Saatja: Liina Järveots <liina.jarveots@saaremaavald.ee>
Saatmisaeg: laupäev, 17. mai 2025 08:42
Adressaat: Saaremaa vald
Teema: FW: Kuressaare linnas Pilve tn 1, Pilve tn 2 ja Vesikaare tn 2 detailplaneeringu esitamine arvamuse andmiseks - arvamus

From: Margus Metshein <peidetud>
Sent: Friday, May 16, 2025 10:51 PM
To: Liina Järveots <liina.jarveots@saaremaavald.ee>
Subject: Kuressaare linnas Pilve tn 1, Pilve tn 2 ja Vesikaare tn 2 detailplaneeringu esitamine arvamuse andmiseks - arvamus

Allpool minu arvamused seoses dokumentatsiooniga Kuressaare linnas Pilve tn 1, Pilve tn 2 ja Vesikaare tn 2 detailplaneeringu kohta (tähistatud: M. Metshein).

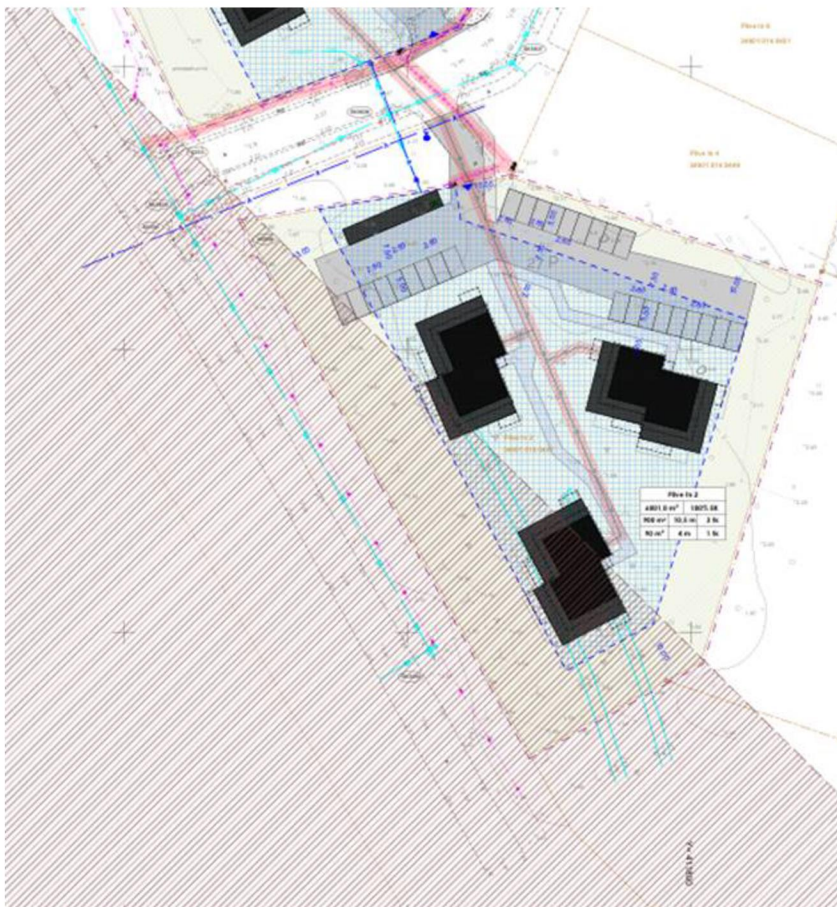
M. Metshein: Pilve tänav 2 detailplaneering on Kuressaare muinsuskaitseala kaitsekorraga vastuolus (seoses määrusega "Kuressaare muinsuskaitseala kaitsekord", V osa "Muinsuskaitseala kaitsevööndi eesmärk ja selle tagamise nõuded", lõige 25, punkt 2: vaade 3 avaneb Kuressaare lennujaama juurest ja Roomassaare teelt linnuse tornidele). Väljavõtte Kuressaare muinsuskaitseala kaitsekorra kaardilt:

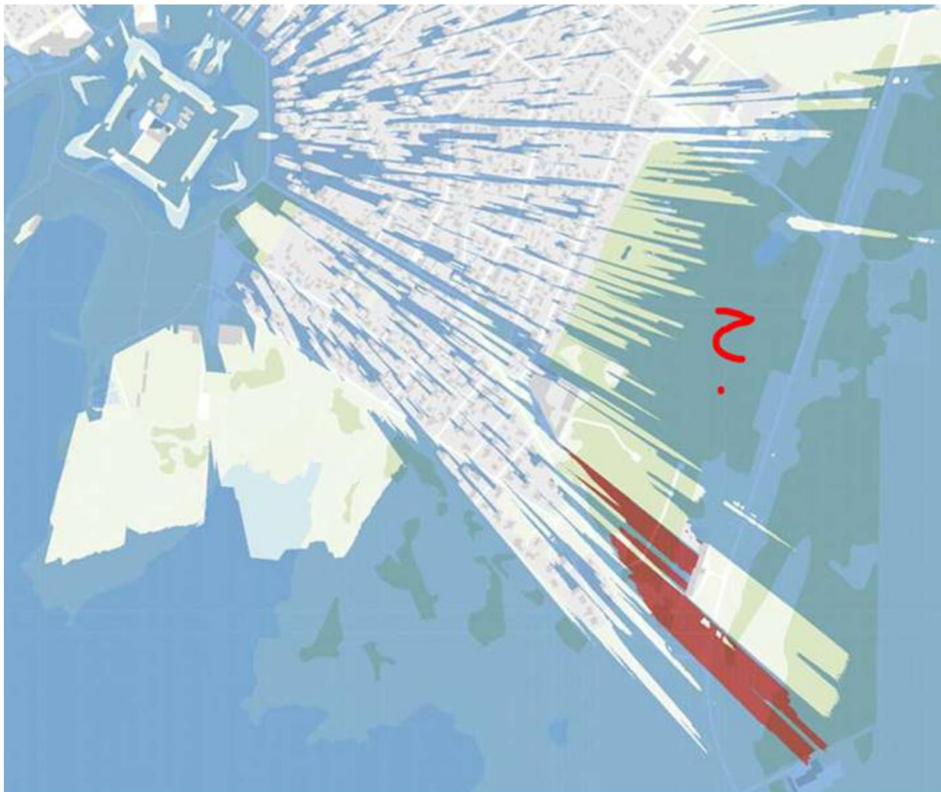
Küsimus 1. Mis on simulatsiooni algandmed? Mis kõrguselt on vaadeldavust hinnatud (kui pika inimese silmade kõrguselt?)

Küsimus 2. Mille alusel on simulatsiooni võetud kõrguspunktid (näiteks kõrghaljastuse kõrgus). Kust tulevad algandmed?

M. Metshein: Kahtlus simulatsiooni alusandmete osas tekib, vaadates seletuskirjas avaldatud simulatsiooni pilti, mille alusel näiteks on Kuressaare Tervisepargi metsas linnuse tornid vaadeldavad (punane küsimärk kaardil). Seal peaks samuti kõrghaljastus vaadeldavuse likvideerima (Seletuskirjast: *Sinisega on tähistatud ala, kust on Kuressaare lossi tornikiiver nähtav, punasega ala, mida varjavad kehtestatud detailplaneeringud*), aga kaardi järgi:
